## Resfriador de Óleo Lubrificante Nissan Frontier

### Objetivos

De modo a agir preventivamente, para os veículos **número de série do motor até 407.04-102193**, que derem entrada nos concessionários Nissan, deverá ser efetuada a troca do conjunto resfriador de óleo, juntamente com o tubo e mangueira de retorno de óleo do turbocompressor através do **kit MWM Nº 9.407.8.019.013.8**

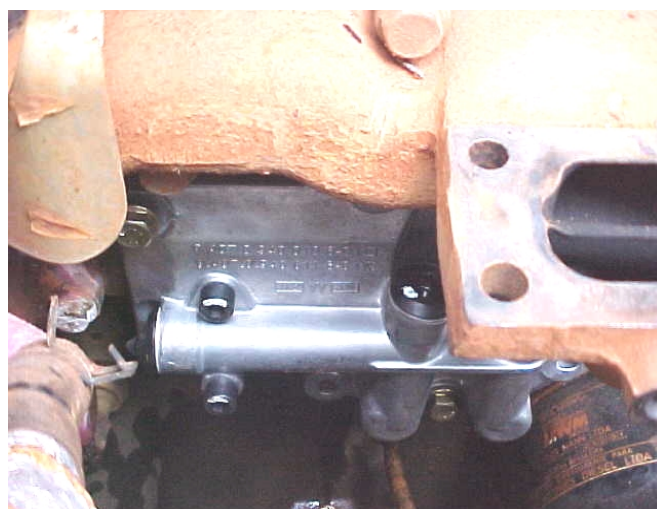
7. Remover o resfriador de óleo e, logo após, fazer a raspagem da junta;

8. Montar o novo resfriador de óleo com a nova junta, atentando-se para a devida limpeza da face de assentamento da mesma no bloco.

**OBS.:** Usar chave 13mm com torque de 15 Nm + 60°

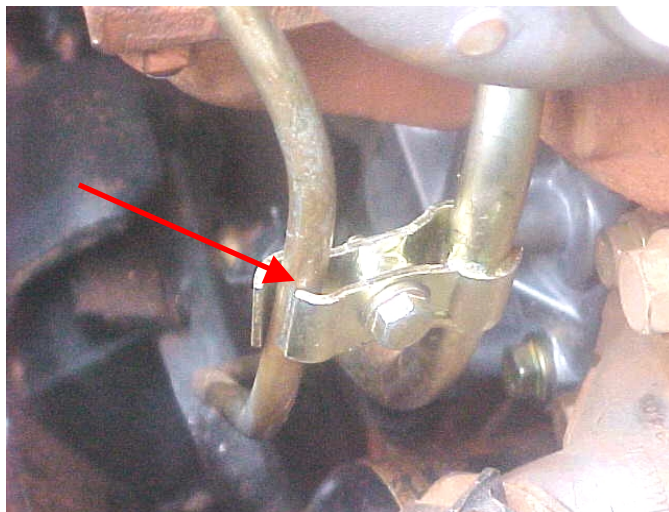
13. Verificar a correta fixação da abraçadeira montada entre o tubo de entrada e tubo de retorno de óleo (vide figura ao lado).

- a) Parafuso 10mm – Torque  $8,5 \pm 1$  Nm (Tubo retorno óleo lubrificante);
- b) Parafuso 17mm – Torque  $25 \pm 5$  Nm (Tubo entrada óleo lubrificante);
- c) Parafuso 15mm – Torque  $70 \pm 10$  Nm (Fixação do turbocompressor no coletor de escape);
- d) Parafuso 13mm – Torque  $70 \pm 10$  Nm (Saída do turbocompressor no cano de escape).
